BRUXELLES. Rue d'Alost 7 - 11 (= façades et toitures de l'ancien dépôt des « Grands Magasins de la Bourse », inscrites sur la liste de sauvegarde comme monument)

PERMIS UNIQUE : Rénover le Centre Dansaert : châssis double vitrage, isolation supplémentaire + complexe d'étanchéité toits plats, remplacement verrières annexe arrière, garde-corps toits plats, panneaux photovoltaïques et suppression conduit ventilation (voir permis 04/PFU/1948045)
Demande de BUP – DPC du : 30/10/2025

Avis de la CRMS

extraits du dossier

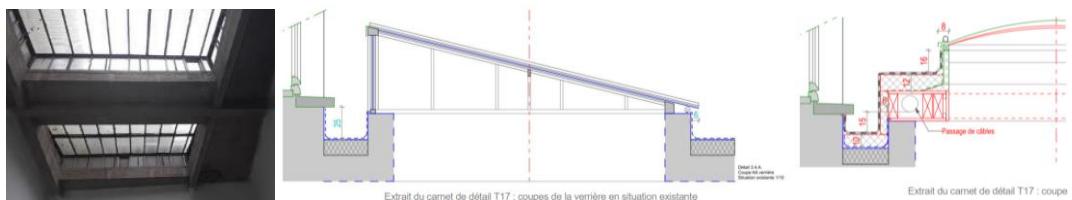
La CRMS souscrit et accueille favorablement la restauration et la remise en peinture des menuiseries, sous réserve de la réalisation d'une étude stratigraphique préalable destinée à déterminer la teinte, à soumettre pour approbation à la DPC.

Elle est également favorable à l'intégration d'un double vitrage et à l'amélioration énergétique des châssis. Toutefois, elle estime que l'usage d'une pareclose extérieure, tel que proposé dans le dessin type, modifierait de manière trop importante le profil des châssis et, par conséquent, la composition des façades sauvegardées, auxquelles ces éléments participent de manière déterminante.

La CRMS demande dès lors d'examiner des solutions techniquement adaptées et moins impactantes visuellement — telles que, par exemple, l'emploi d'un double vitrage mince ou d'une pareclose intérieure — afin de préserver davantage le dessin original des menuiseries.

Elle demande également la réalisation de détails d'exécution pour chacun des types de châssis distincts (différentes typologies de baies) et pour les différentes configurations rencontrées (vitraux texturés, ouvrants métalliques supérieurs, châssis cintrés, etc.).

Il conviendra en outre de veiller à une maîtrise adéquate du dispositif de ventilation afin d'éviter les phénomènes de report de condensation sur les parois après le remplacement des vitrages.

Enfin, la CRMS recommande que le cahier des charges prévoit la réalisation d'un mock-up représentatif avant mise en œuvre.

extraits du dossier

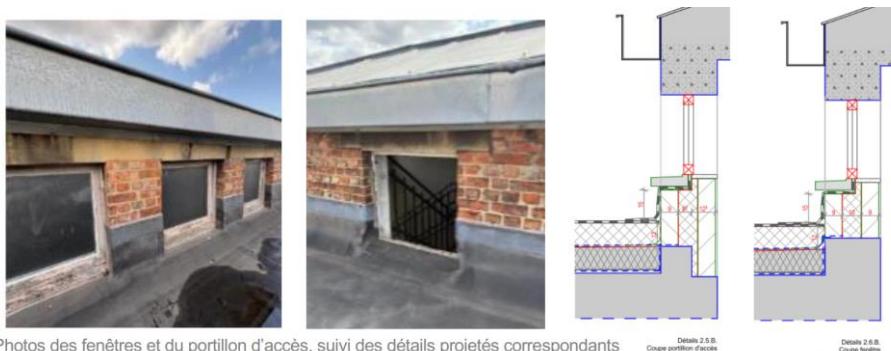
La CRMS est défavorable à la solution proposée, jugée peu respectueuse de la conservation du patrimoine et entraînant une réduction de l'éclairement naturel. Elle demande de revoir le dessin des nouvelles verrières pour rester plus proche du modèle industriel d'origine, ou à conserver la structure métallique et à y intégrer de nouveaux vitrages.

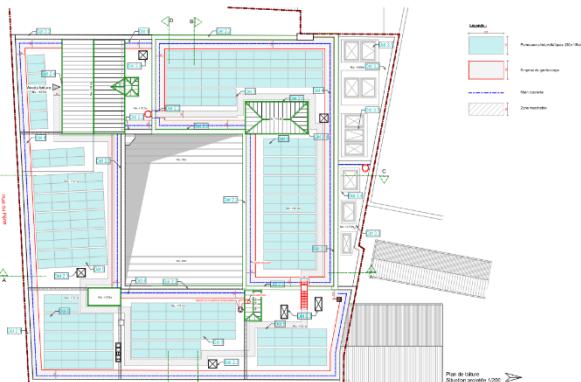
La CRMS souscrit au principe d'une isolation complémentaire en toiture, mais elle s'interroge sur les conséquences de la rehausse prévue (détails 2.5 B et 2.6 B) quant à la réduction de la hauteur des baies, notamment en termes d'éclairement naturel et d'ouverture utile, ainsi que sur l'intégration de nouveaux châssis à échelle ajustée à la nouvelle taille des baies, dont les dessins ne figurent pas dans le dossier. Cette attention est d'autant plus importante que la présence d'un nouveau seuil, absent dans la situation actuelle mais représenté dans la coupe type, risquerait de réduire encore la hauteur des châssis. La CRMS demande dès lors de fournir l'ensemble des détails nécessaires pour chaque type de baie, en fonction de sa configuration particulière, à l'approbation de la DPC.

Par ailleurs, l'isolation complémentaire proposée en toiture modifiera les surfaces d'écoulement des eaux pluviales. Cette situation devra être étudiée et vérifiée avec précision afin d'éviter tout risque d'engorgement ou de stagnation. Un détail technique de gestion des eaux adapté à cette configuration devra être soumis à l'approbation de la DPC.
